国立研究開発法人日本原子力研究開発機構大洗研究所の  
廃棄物管理施設保安規定の変更認可申請の補正について

## 廃棄物管理施設保安規定の変更（補正）

廃棄物管理施設保安規定

新旧対照表

別図第2の2-1 品質マネジメントシステム体系図

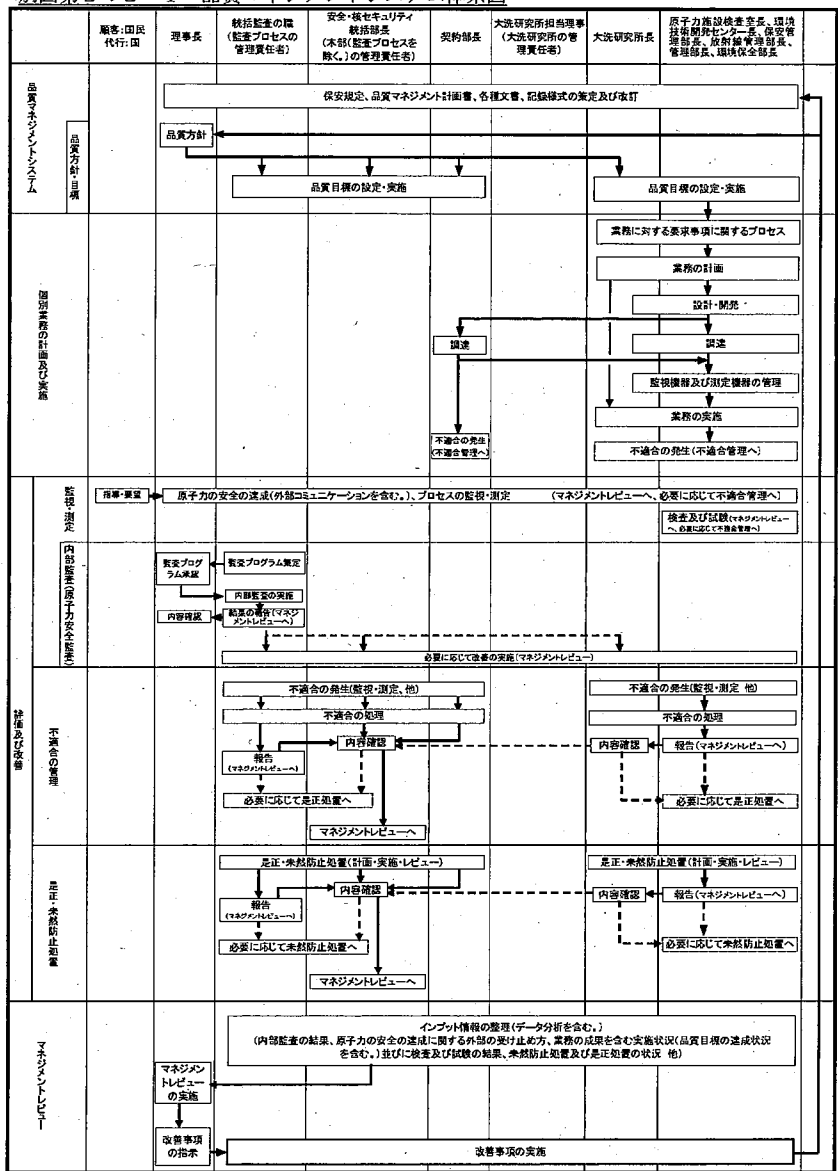
品質マネジメントシステムの見直しにより、品質マネジメント体系図を追加

別図第2の2-2 品質マネジメントシステムプロセス関連図

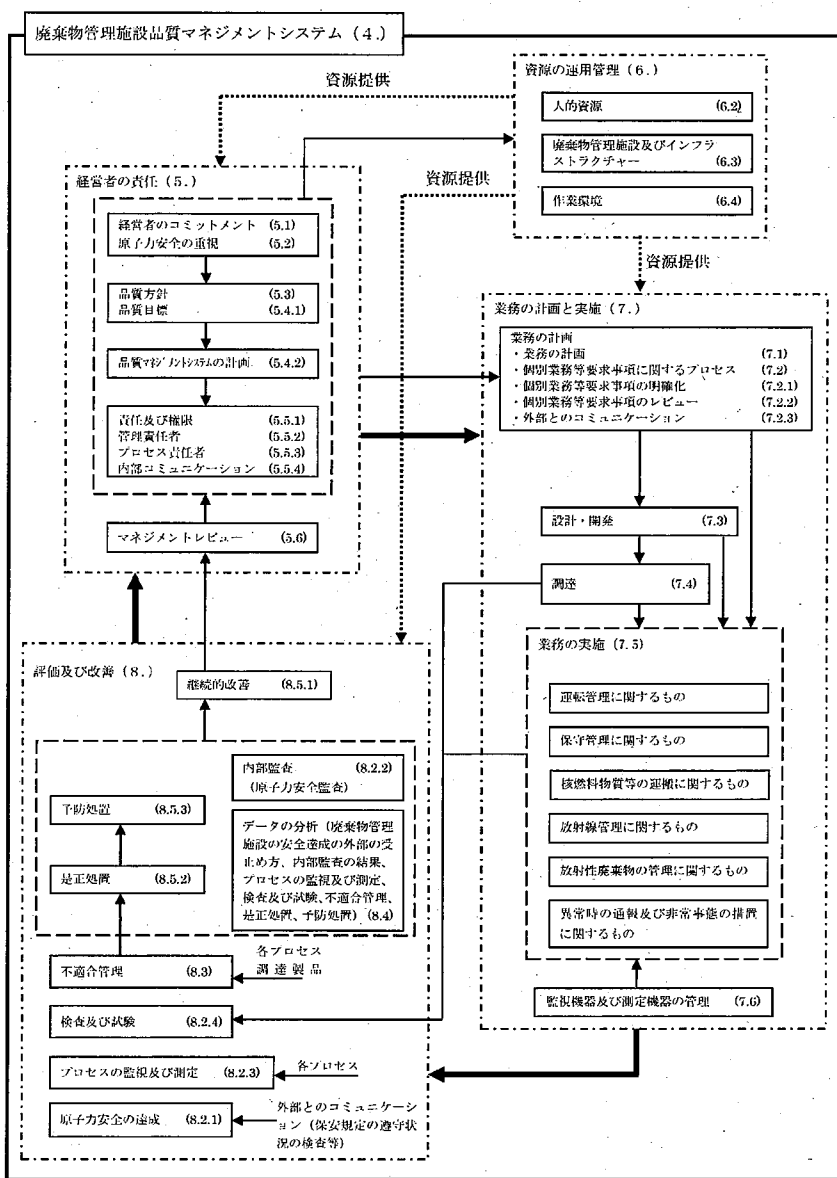
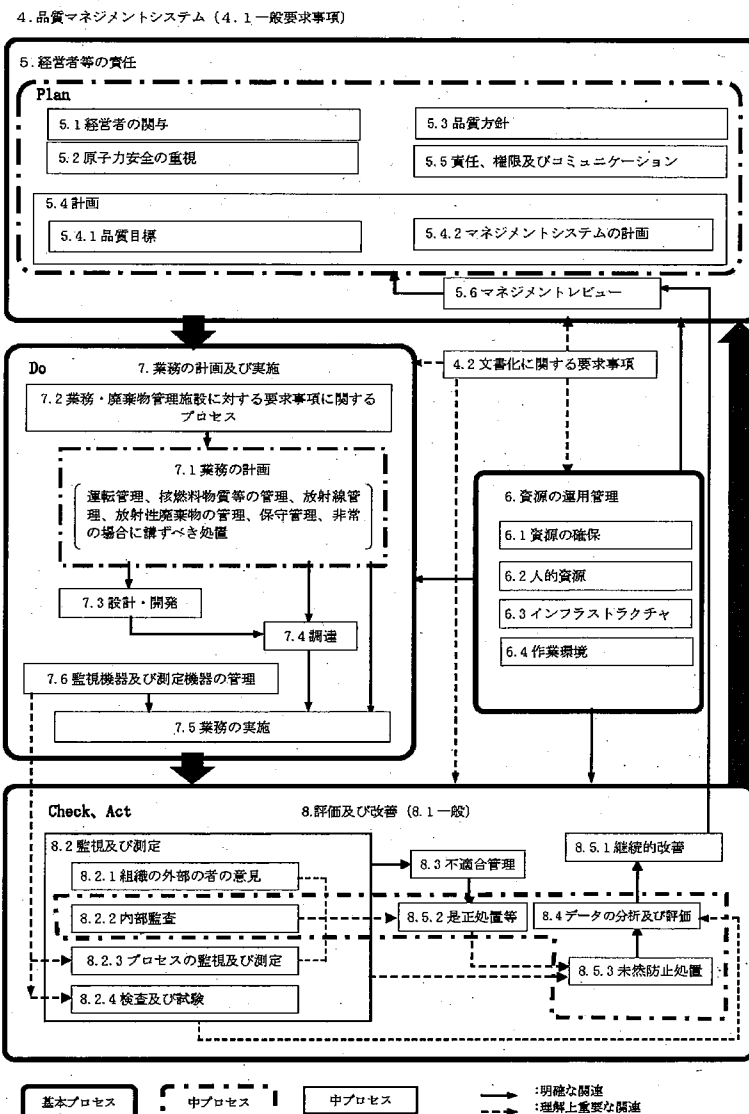
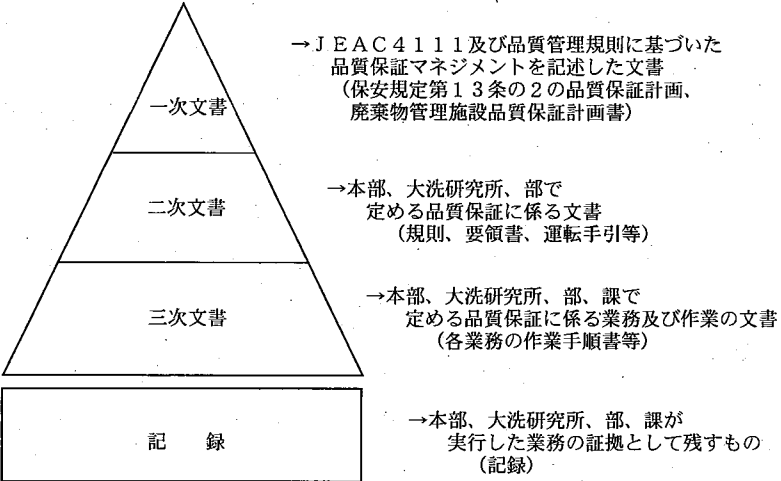
品質マネジメントシステムの見直しにより、品質マネジメントシステムプロセス関連を見直し

別図第6-33 周辺監視区域及び空気吸収線量率等測定点

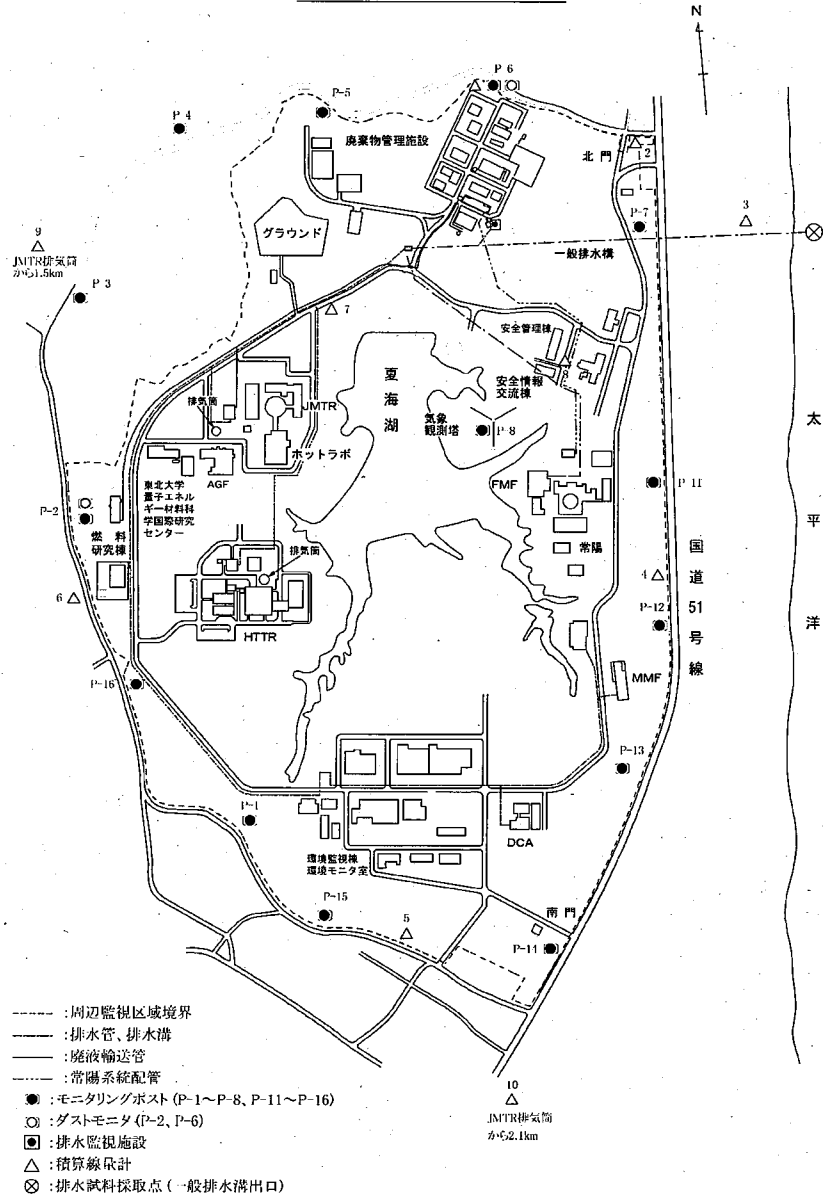
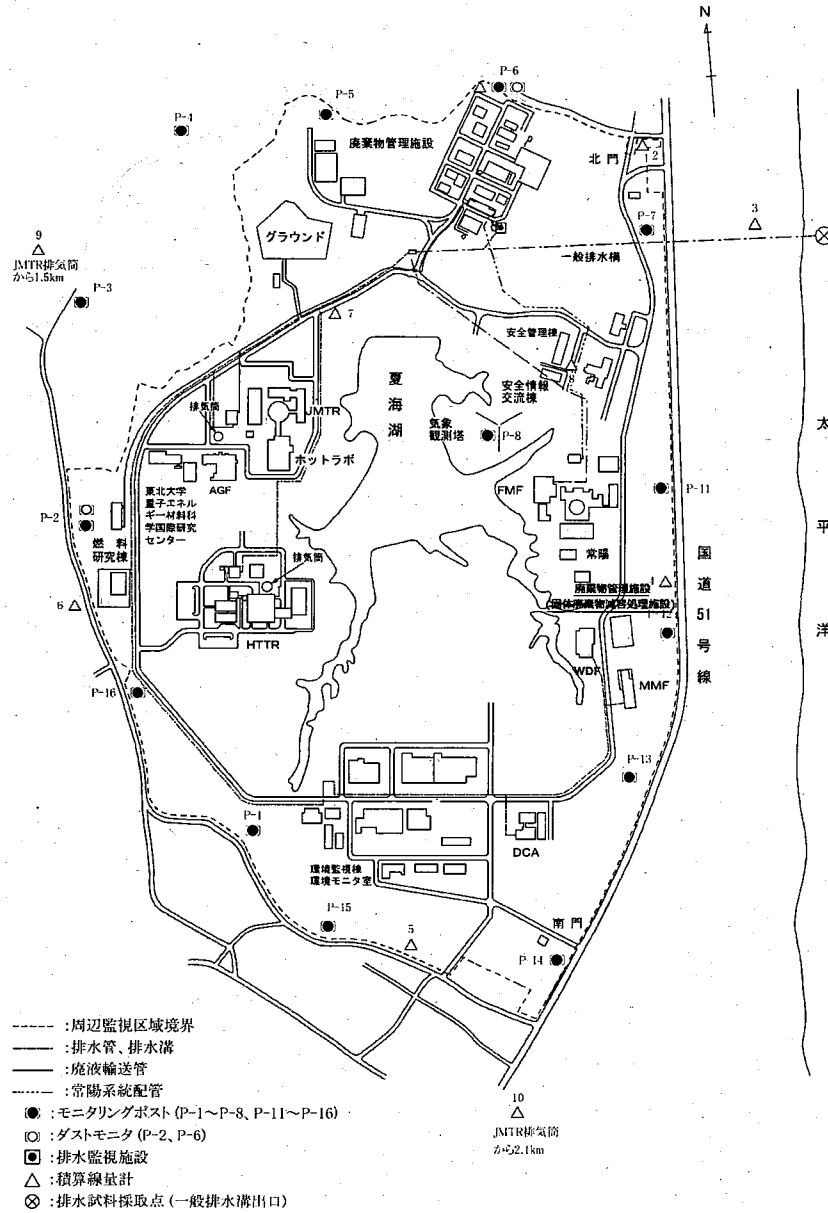
第84条の見直しに伴い図タイトルを変更

固体廃棄物減容処理施設の追加に伴う図の見直し

別図第6-33 周辺監視区域

別図第6-34 環境試料採取点

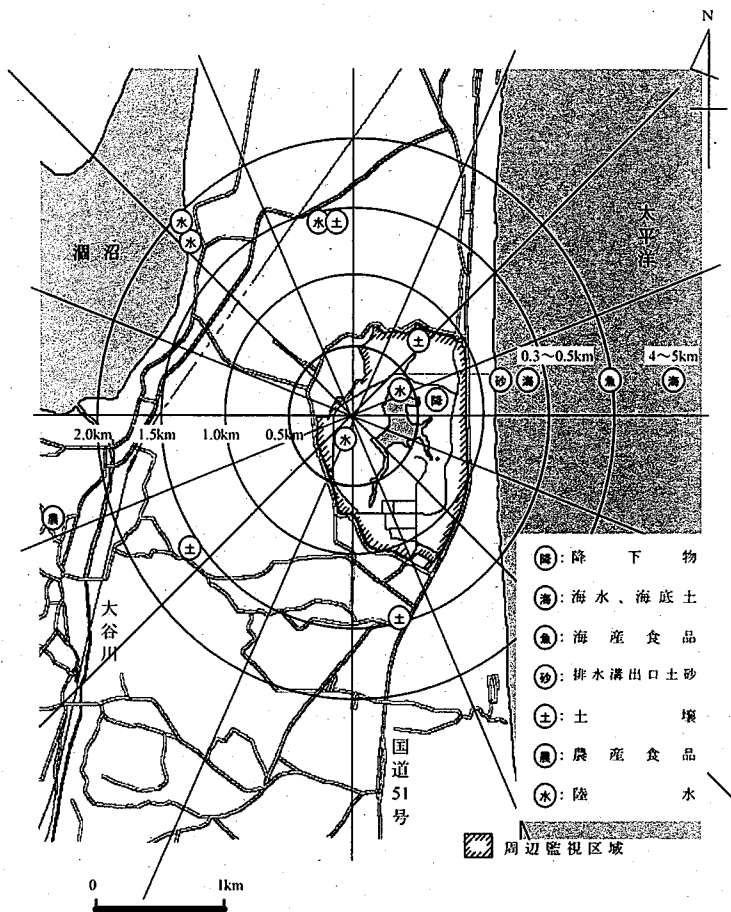
第84条の見直しに伴い別図を削除

(削る)
